Asunto: remito informe novedades postventa del contrato de obra PN DIRAF 06-6-10178-22

En atención a la ejecución del contrato de obra PN DIRAF 06-6-10178-22 cuyo objeto es *"CONSTRUCCION Y DOTACION EDIFICIO ATENCION AL CUIDADANO E INFRAESTRUCTURA DE SERVICIOS DE LA PRIMERA FASE 1- B DEL COMANDO DE POLICIA METROPOLITANA DE NEIVA Y DEPARTAMENTO DE POLICIA DE HUILA, A PRECIOS UNITARIOS FIJOS SIN FORMULA DE REAJUSTE"* cuya interventoría es realizada por la firma CARLOS ARTURO VERGARA NEGRETE con el contrato de consultoría PN DIRAF 06-3-10086-22, respetuosamente me permito remitir a mi General INFORME INCUMPLIMIENTO CONTRACTUAL SERVICIO POSVENTA- formato 2BS-FR-0070 suscrito por el señor CARLOS ARTURO VERGARA NEGRETE representante legal de la de la firma interventora.

Página 1 de 16	PROCEDIMIENTO: ELABORACIÓN, EJECUCIÓN Y LIQUIDACIÓN DE CONTRATOS	 POLICÍA NACIONAL
Código: 2BS-FR-0070		
Fecha: 12-03-2021	INFORME INCUMPLIMIENTO CONTRACTUAL SERVICIO POSTVENTA	
Versión: 0

ASUNTO: Informe novedades posventas del contrato de obra PN DIRAF No. 06-6-10178-22

Área interna con afinado

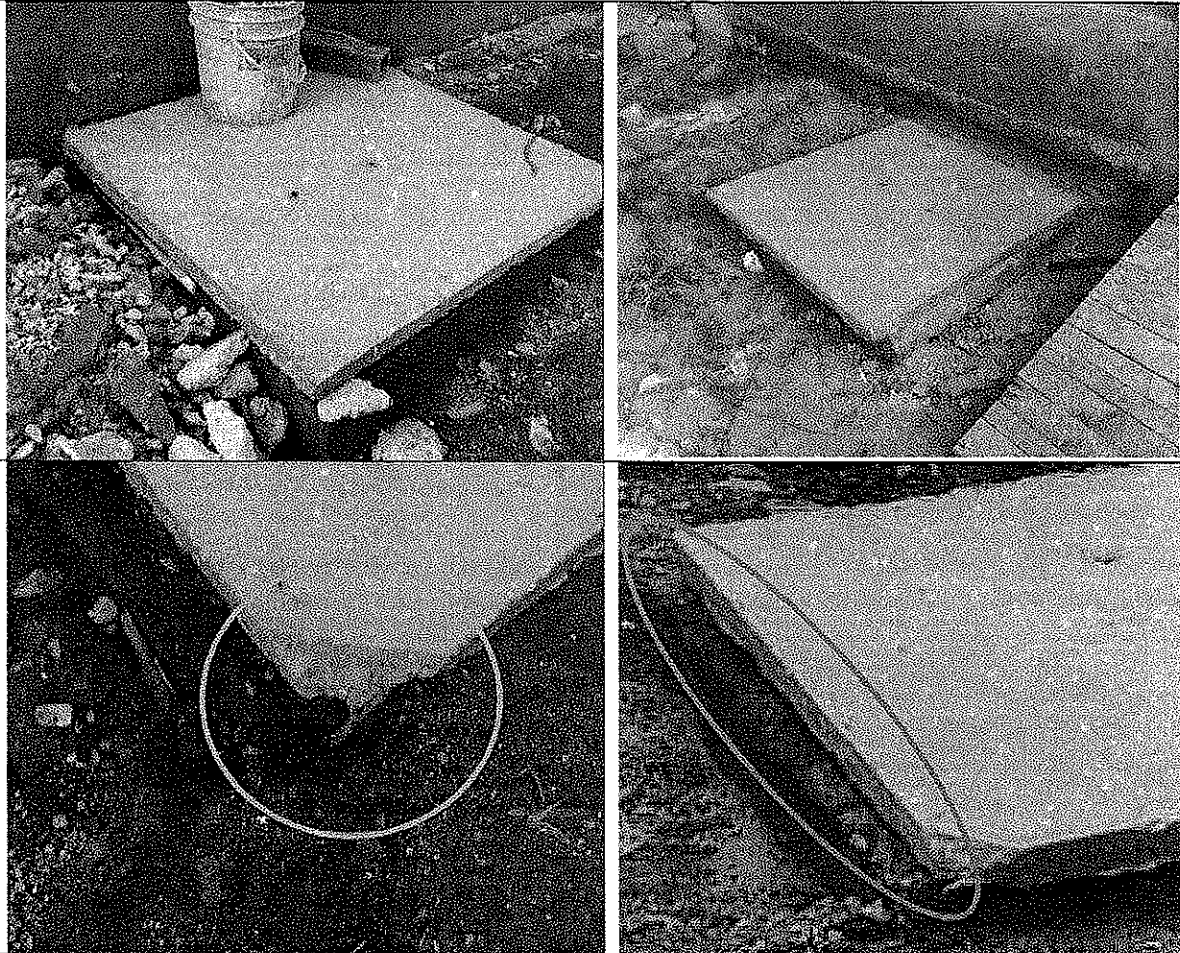
Compromiso N°1 Efectuar actividades del ítem 5.5 referente al suministro e instalación de afinado liso para pisos, escalera y cubiertas, en el cual el contratista de obra se compromete a realizar el afinado del piso de la placa de contrapiso que se ubica en el área del proyecto contratado con una cantidad definida de (2.066) m2, en el tiempo establecido en el cronograma anexo.

Área de los pasillos sin afinado.

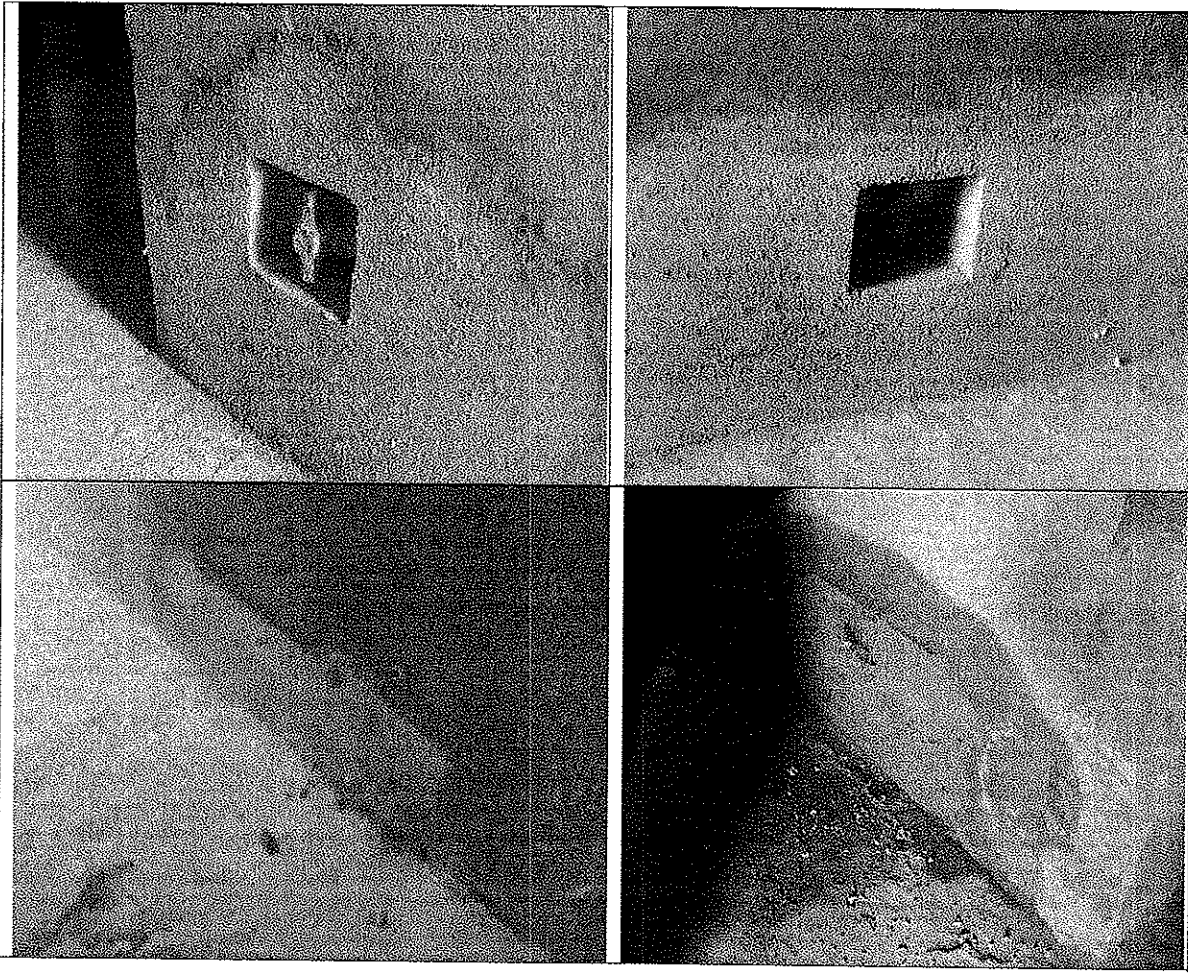
Las tapas instaladas no tienen las especificaciones técnicas y la calidad requerida, ya que no cuentan con refuerzo y con los marcos respectivos de acuerdo al diseño.

Encontramos tapas desportilladas, de tamaño irregular y sin las especificaciones técnicas
